【保安規定】 停止機能及び冷却機能を喪失した場合の対策について

令和 2 年 11 月 6 日
原子力科学研究所

【R2. 10. 27 審査会合コメント】

図1 スクラム失敗事象発生時想定フロー

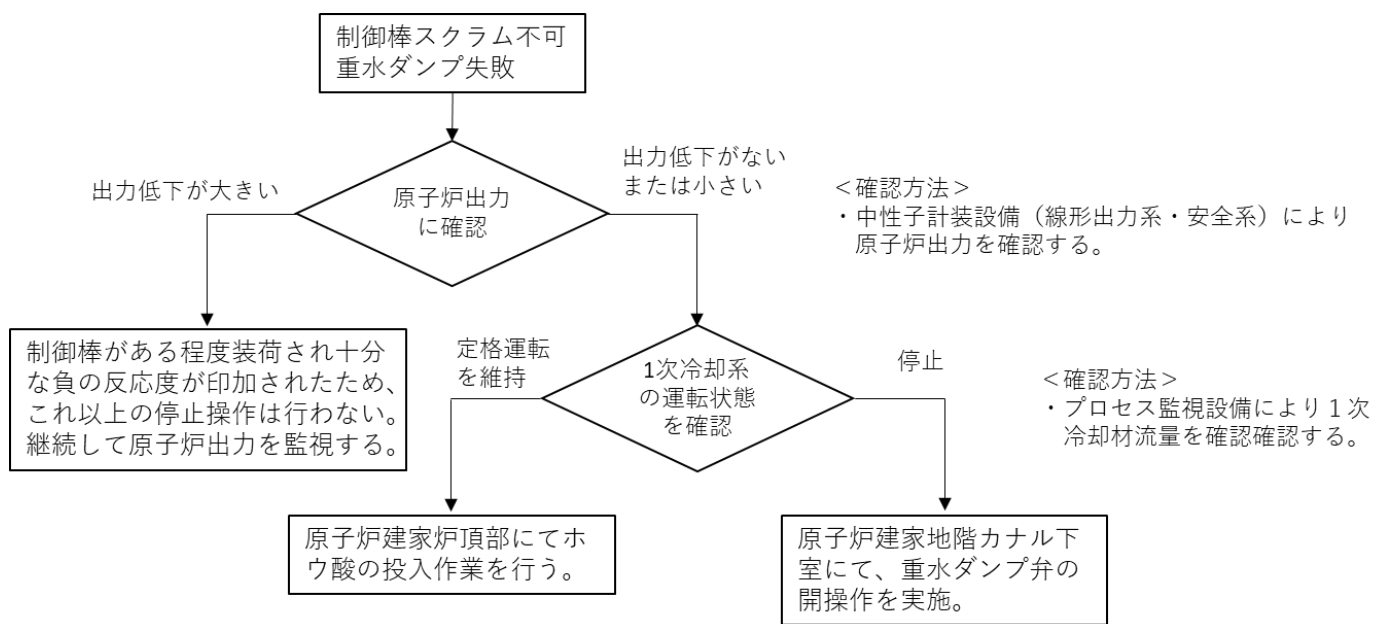
停止機能と冷却機能が喪失した場合のホウ酸投入の可否、その場合の対応に係るシーケンスの想定とその対応について整理して説明すること。

原子炉停止機能を喪失した場合の想定フローを図 1 に示す。原子炉停止機能を喪失（制御棒 6 本のスクラム不可及び重水ダンプ弁の操作不可）の場合には、中性子計装設備（線形出力系及び安全系）により原子炉出力を確認する。制御棒がスクラムしない場合でも制御棒が臨界位置からある程度炉心に挿入されれば、原子炉は未臨界になり原子炉出力が大きくなることから、これ以上の停止操作は不要であるため、運転員は原子炉が停止することを確認するため出力の監視を継続する。制御棒がほとんど挿入されず、出力低下がない又は少ない場合には原子炉停止操作を行う。プロセス監視設備により 1 次冷却系の運転状態を確認する。1 次冷却系による強制冷却運転が維持されている場合には燃料の健全性が維持されていることから、原子炉建家炉頂部からのホウ酸投入作業を実施する。一方、強制冷却運転が維持されていない場合には、燃料破損が発生し、原子炉建家炉頂部の線量が上昇することが想定されるため、ホウ酸投入作業は実施せず、原子炉建家地階カナル下室に設置されている重水ダンプ弁の手動閉操作を実施する。
